リコール届出一覧表

リコール届出日：令和5年9月28日

改善箇所説明図

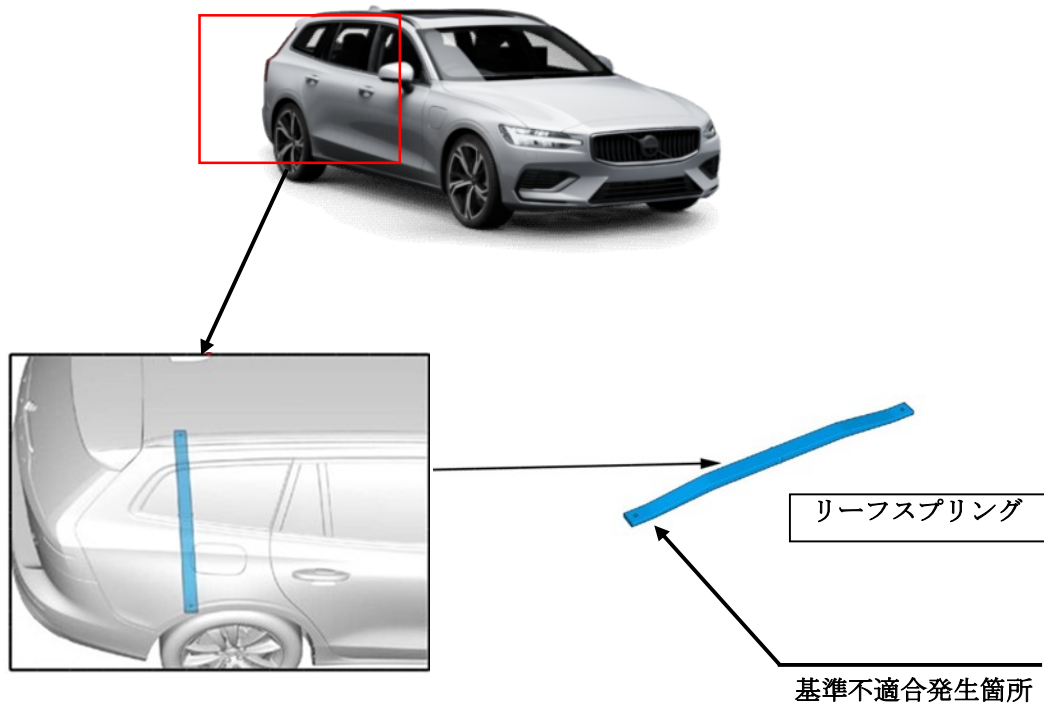
リアサスペンションのリーフスプリングにおいて、製造機器の設定が不適切なため、強度が不足しているものがある。そのため、悪路等を走行することによりリーフスプリングが折損し、リアの車高低下や走行中に異音が発生するおそれがある。

全車両、リーフスプリングを点検し、該当する場合は良品と交換する。

運転者席側ドアロアヒンジ取り付けボルト（下側）の頭に白ペンを塗布する。
